福建清华建筑设计院有限公司

一层平面变更

二层平面变更

①-⑥轴立面图变更前 1:100

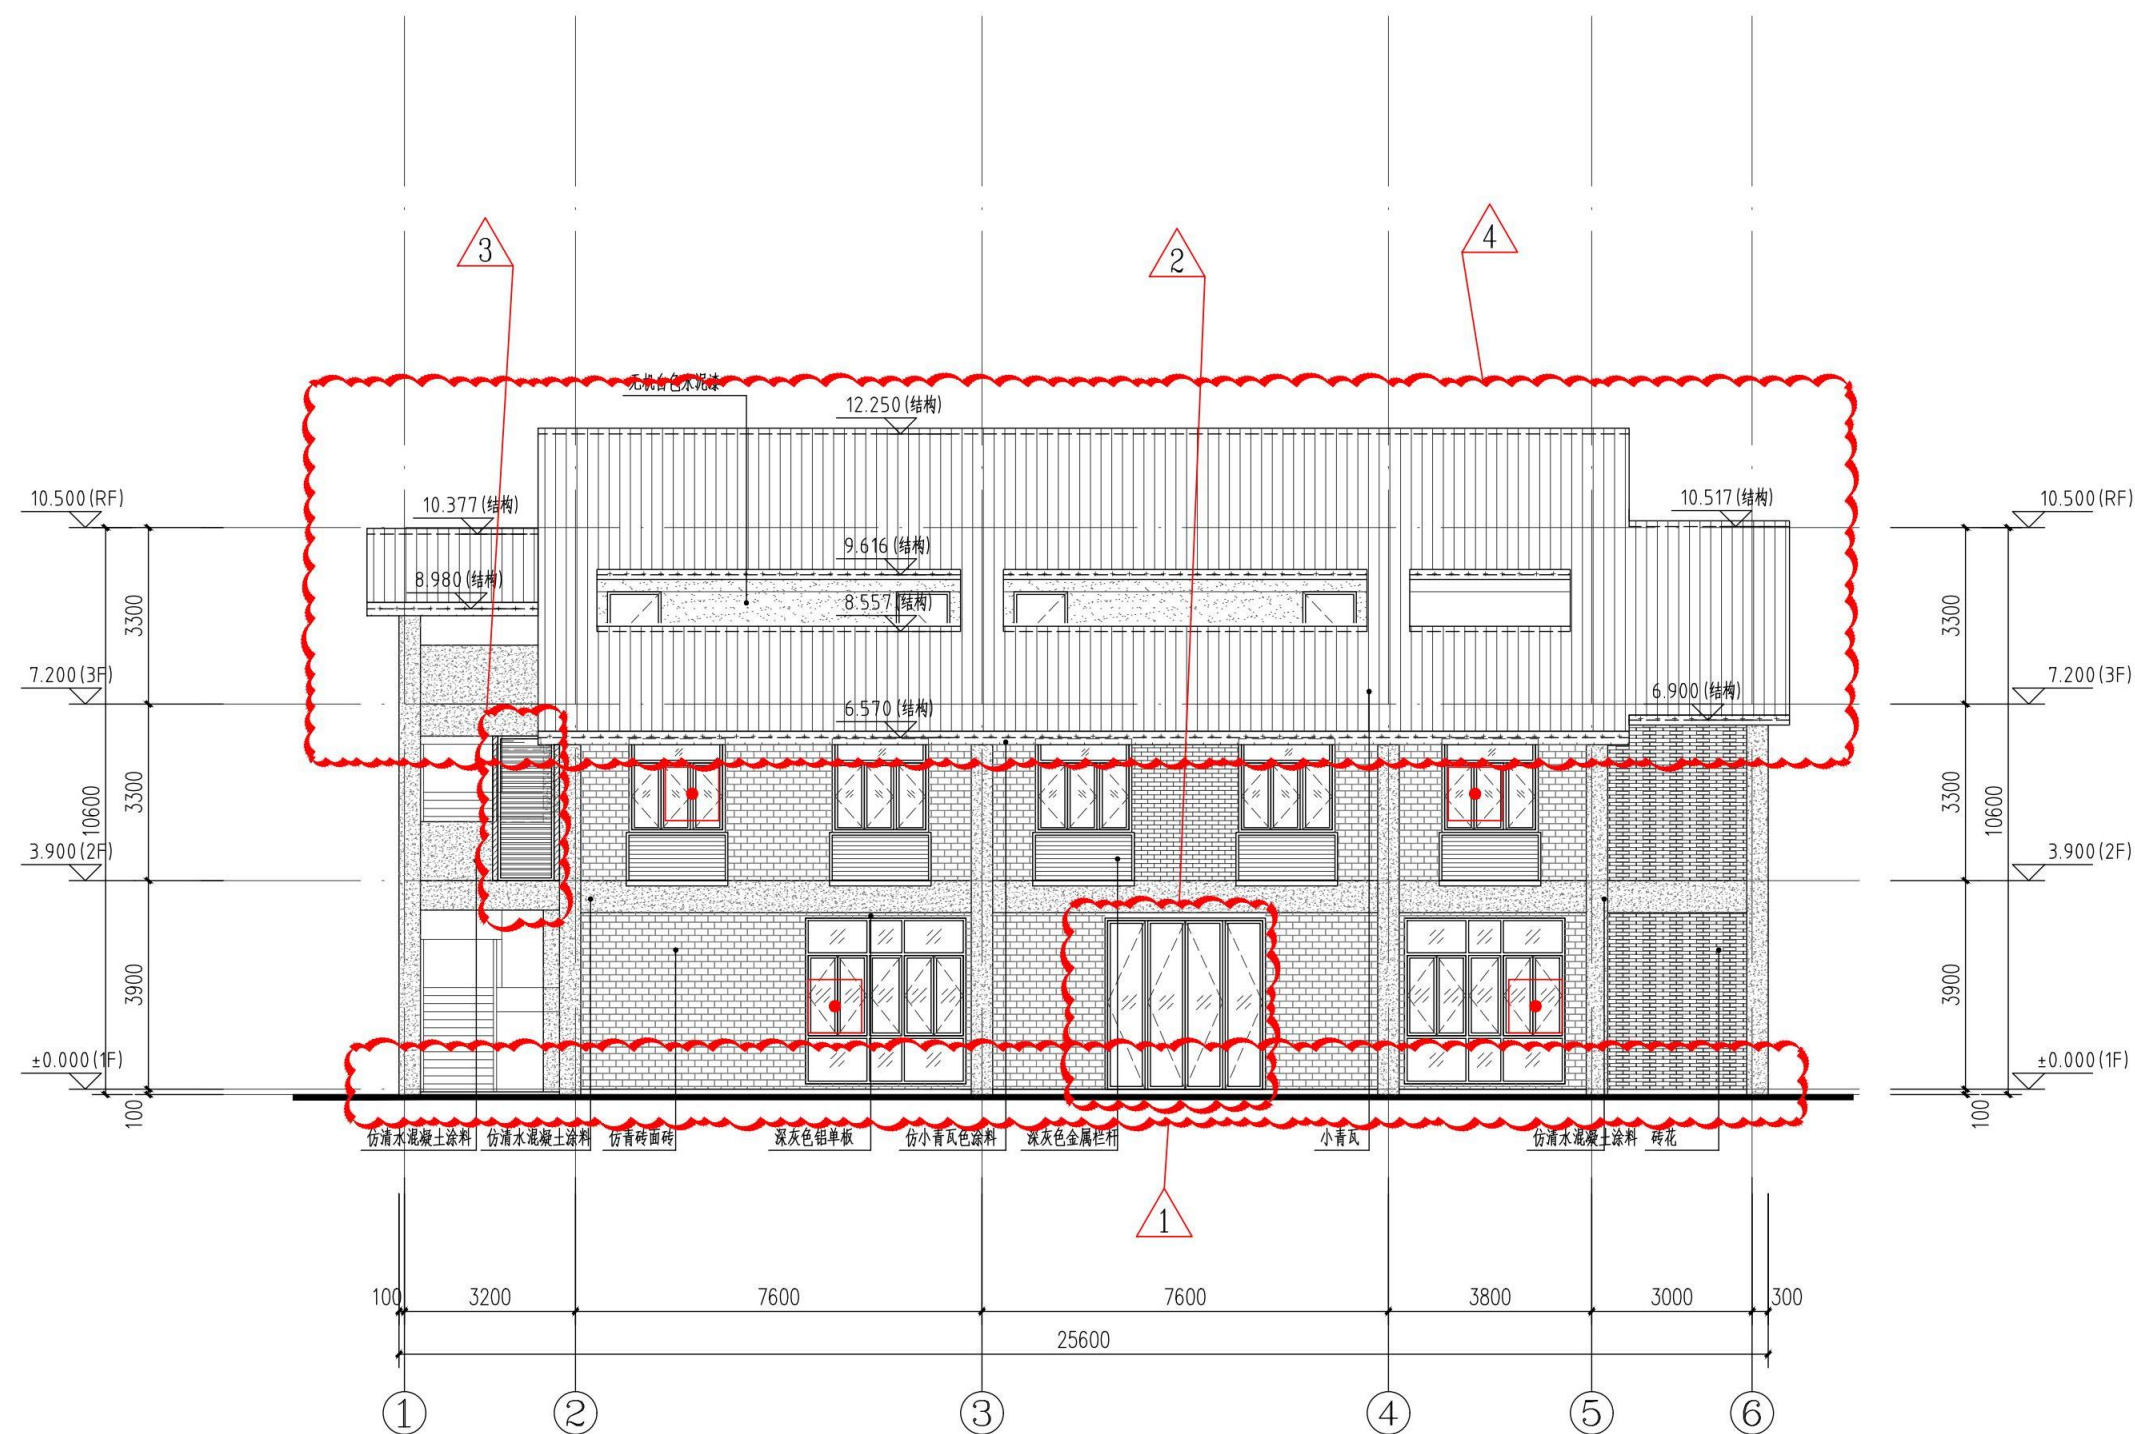
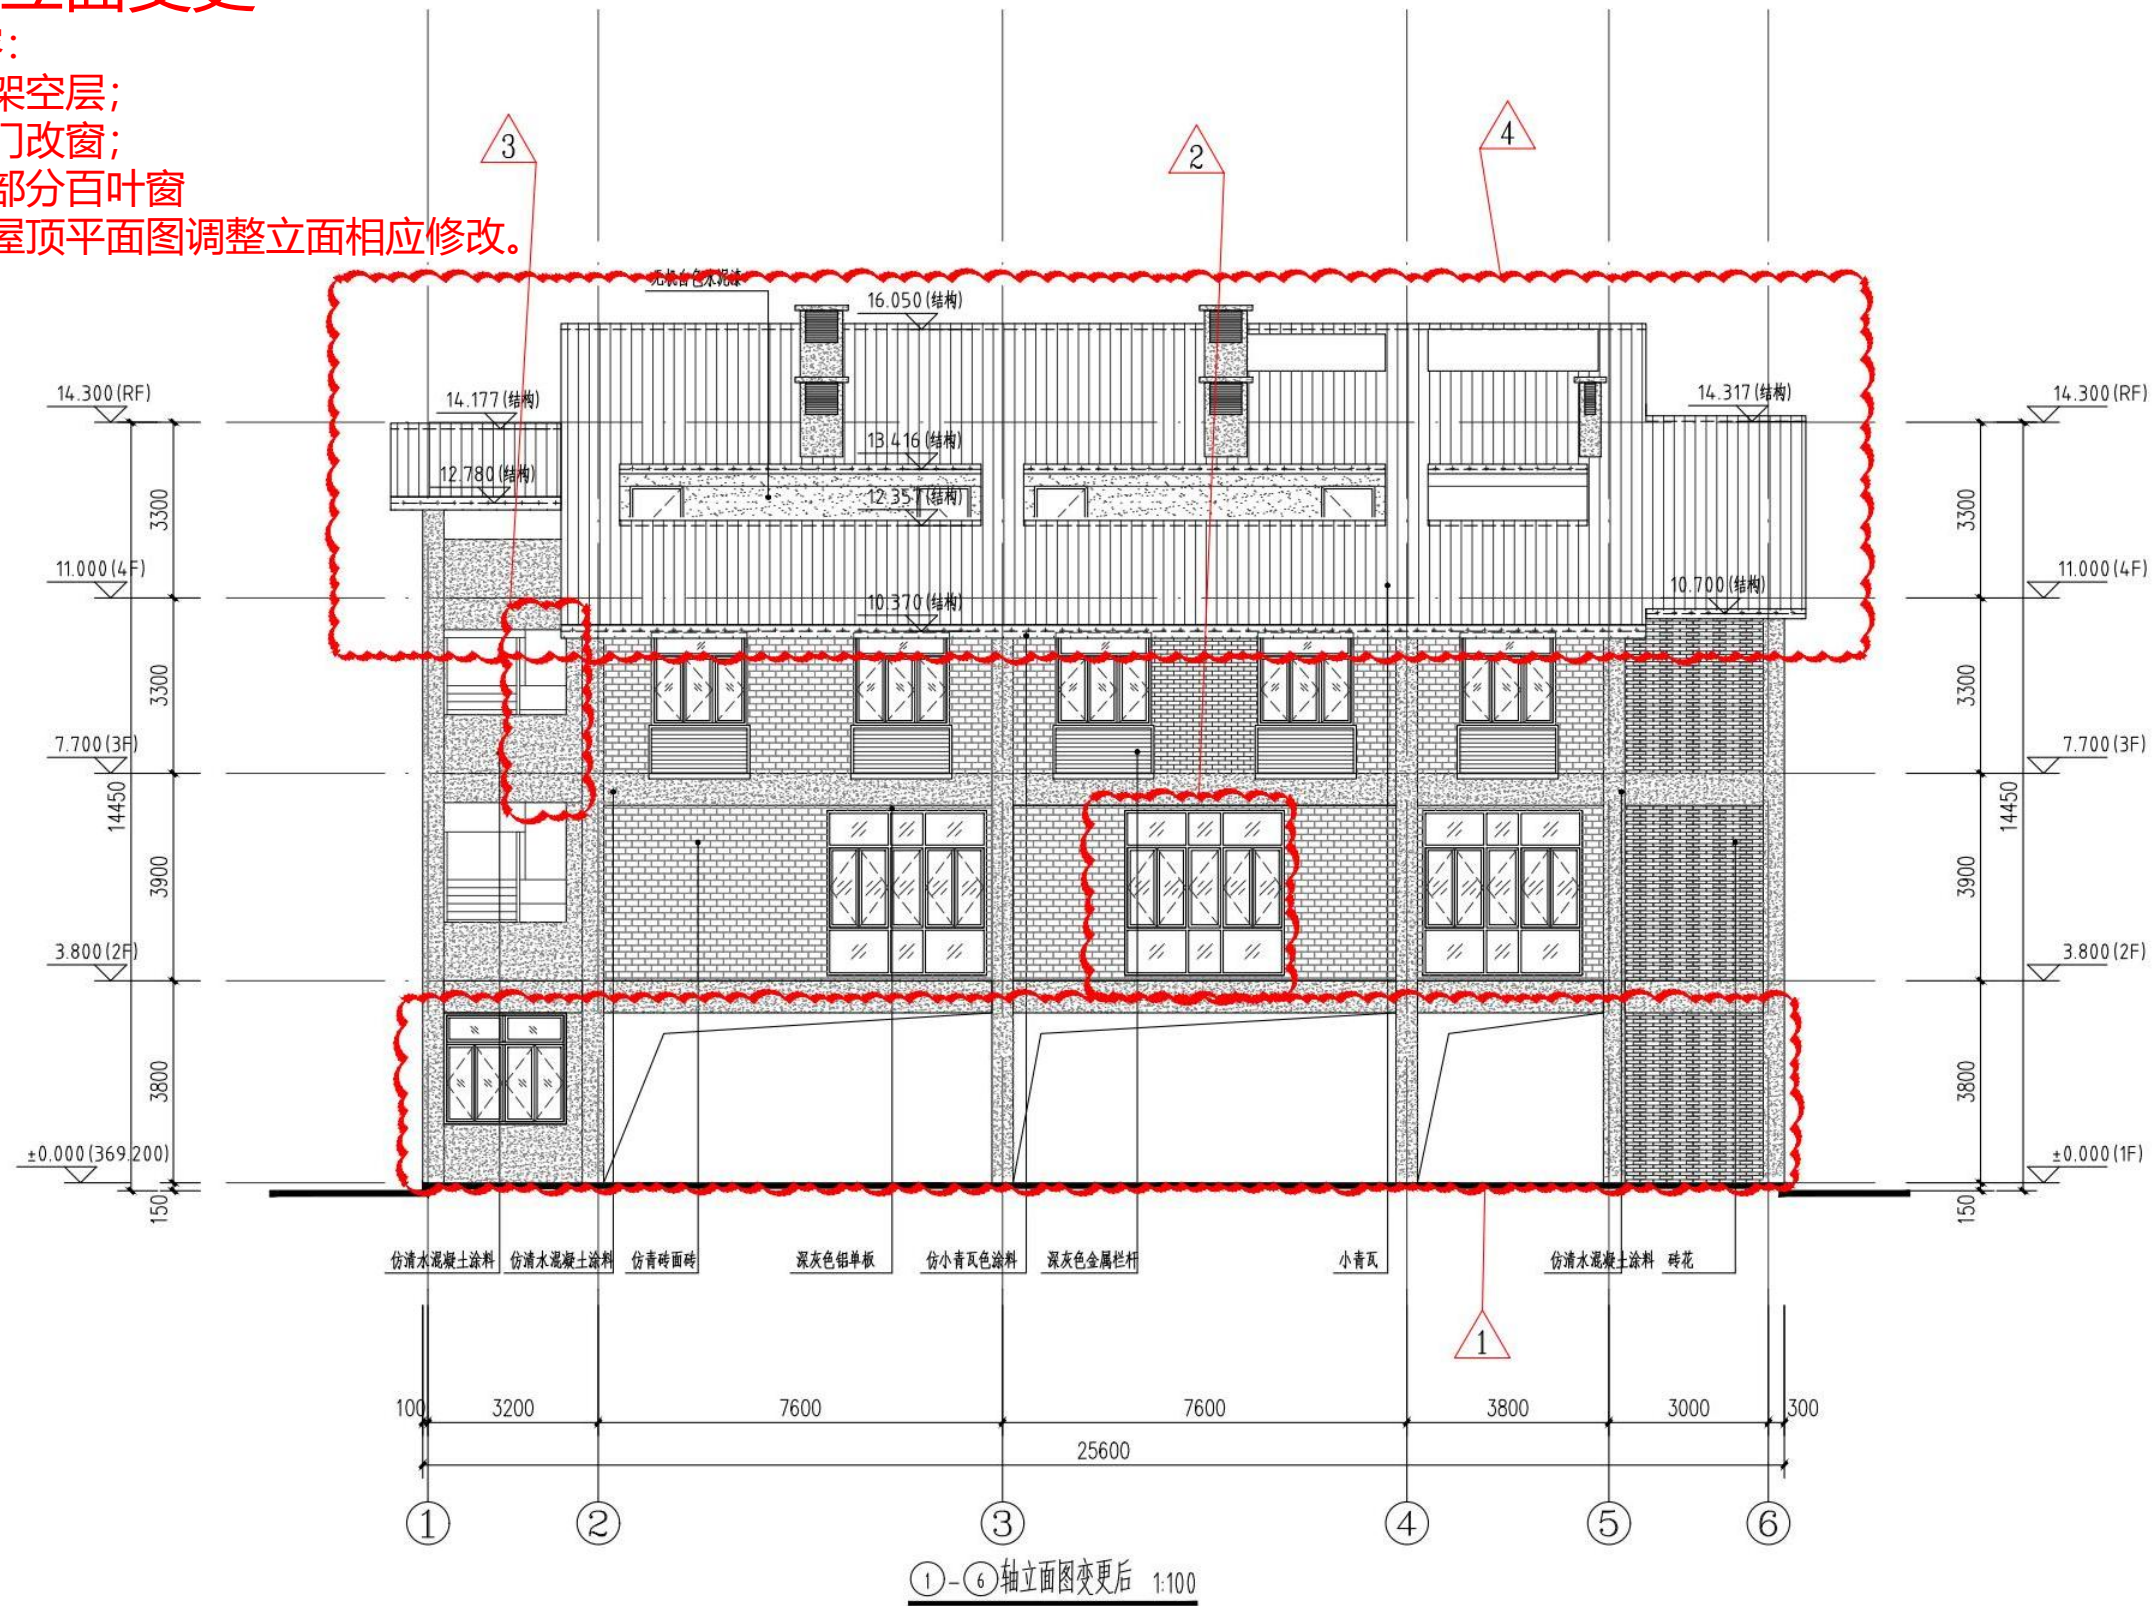
1-6轴立面变更

- 1、增设架空层;
- 2、部分门改窗;
- 3、删除部分百叶窗
- 4、根据屋顶平面图调整立面相应修改。

③-④轴立面图变更前

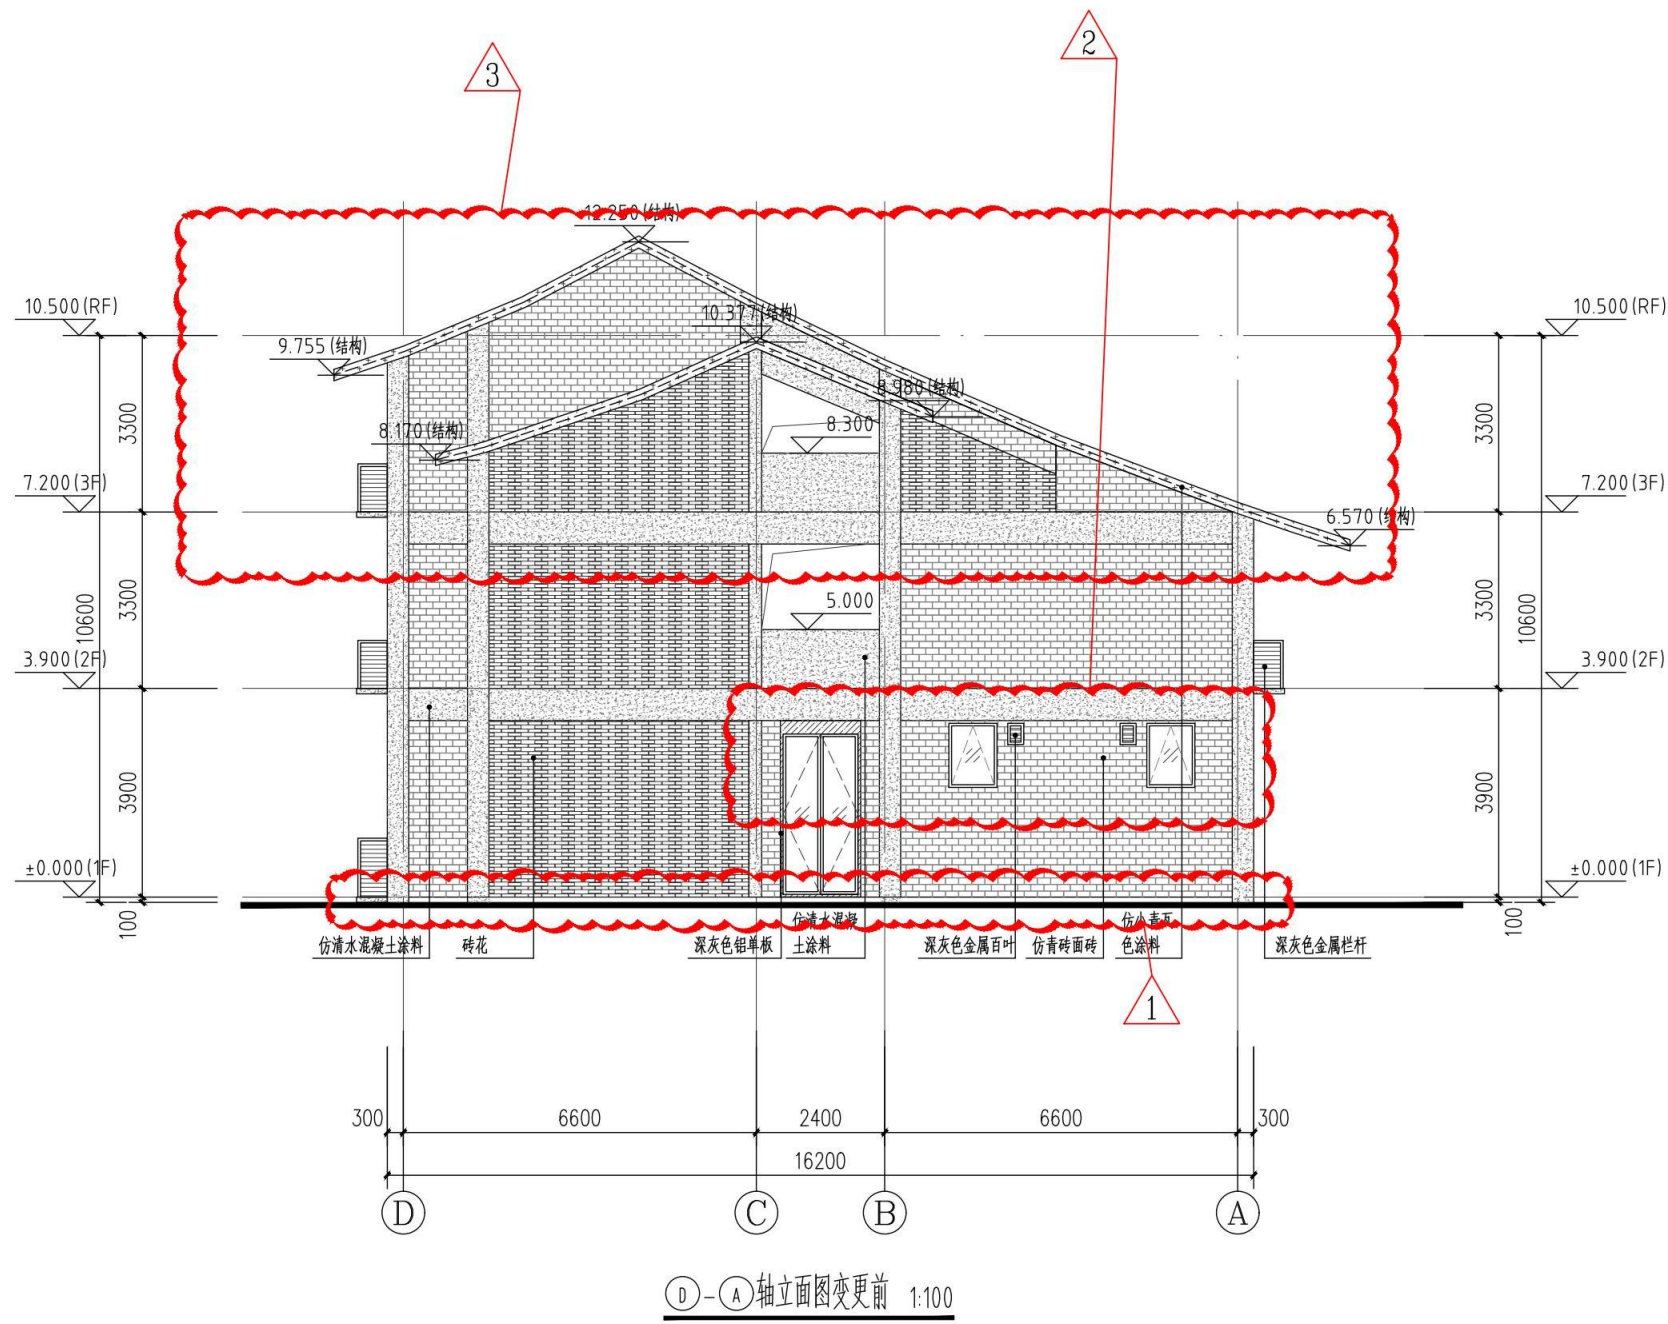
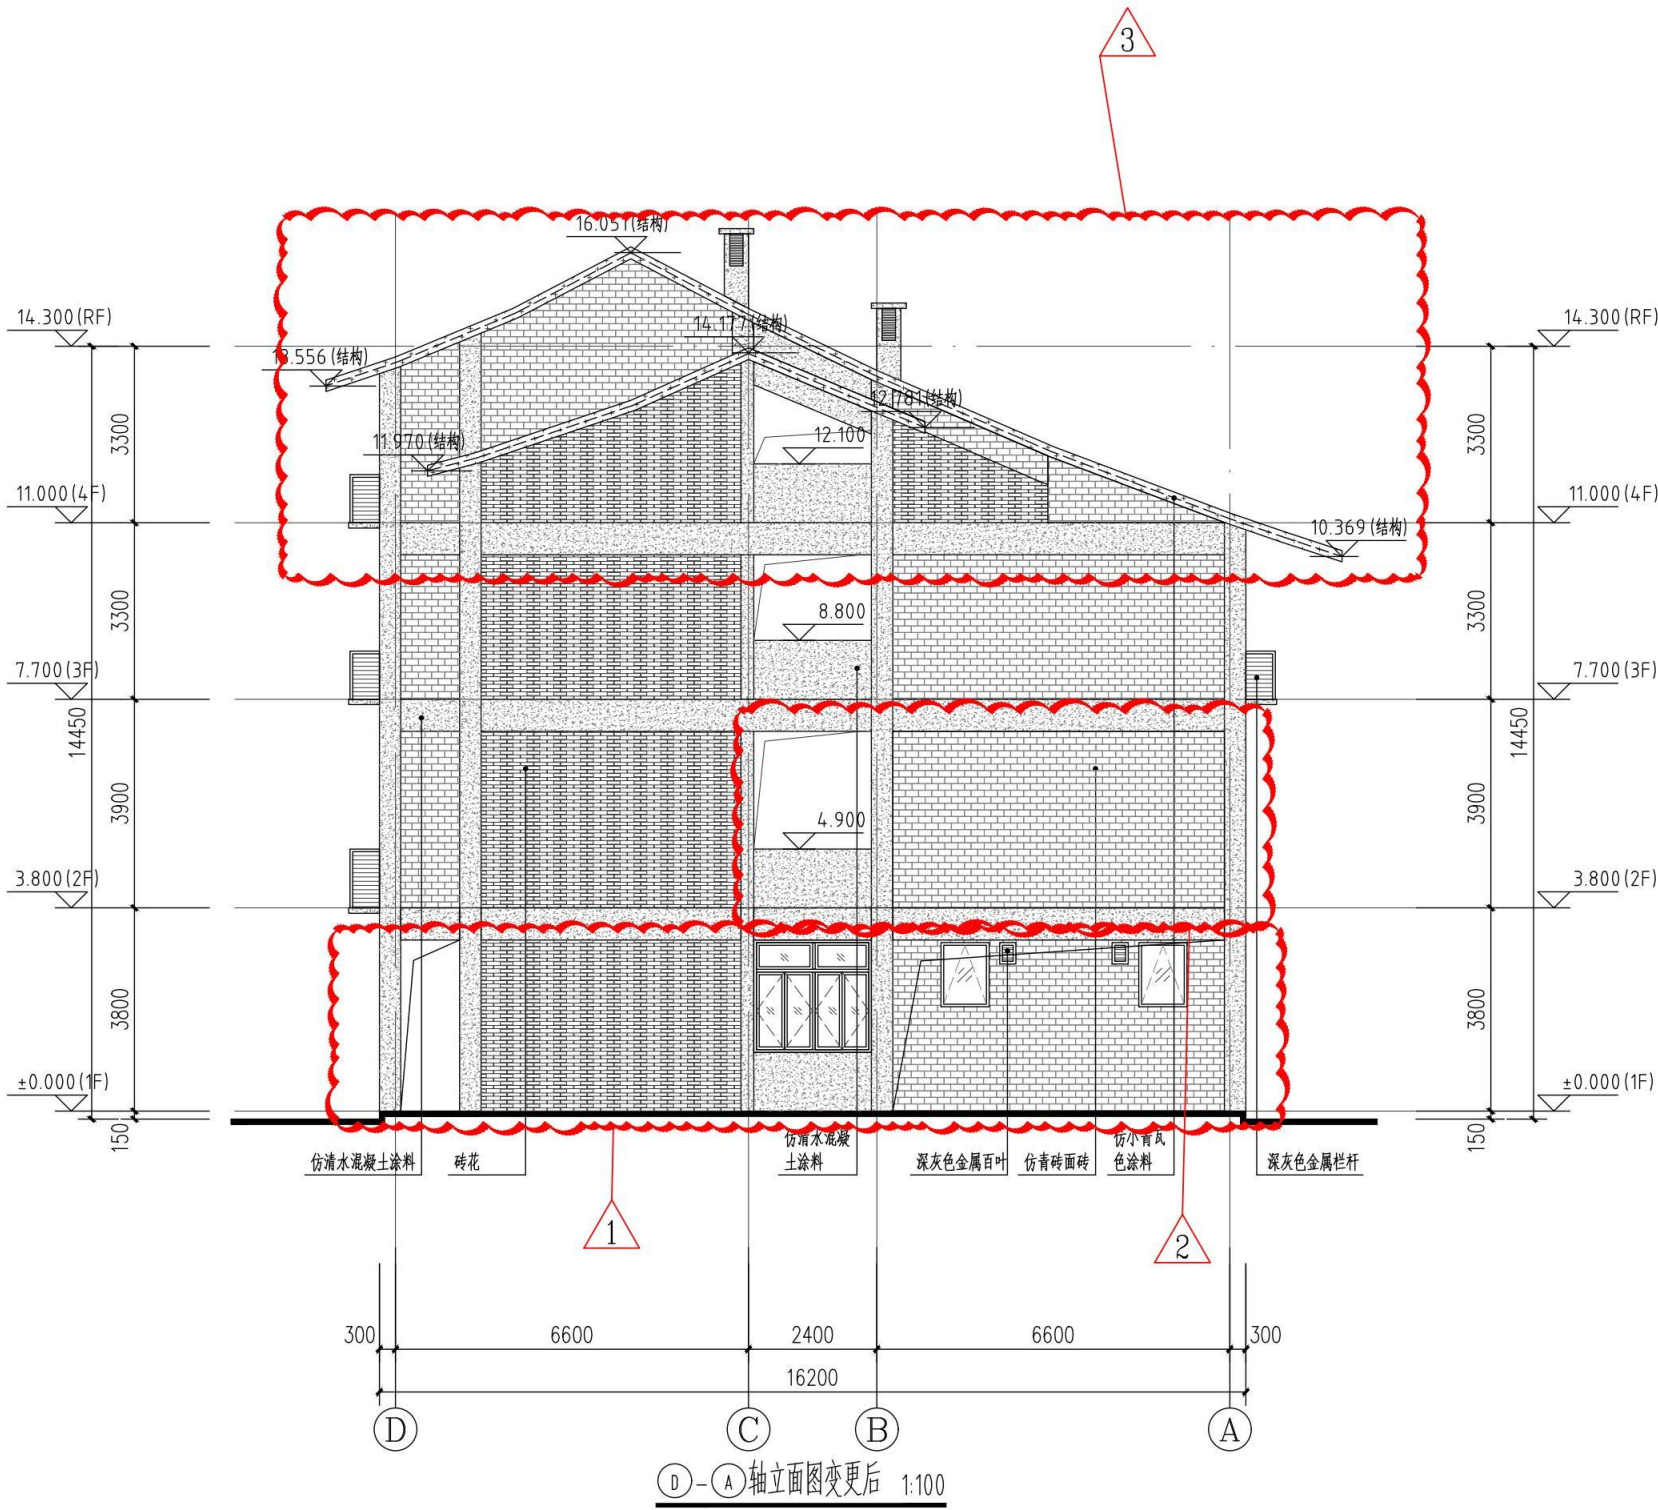
D-A轴立面变更

- 1、增设架空层;
- 2、根据二层平面图调整立面相应修改;
- 3、根据屋顶平面图调整立面相应修改。
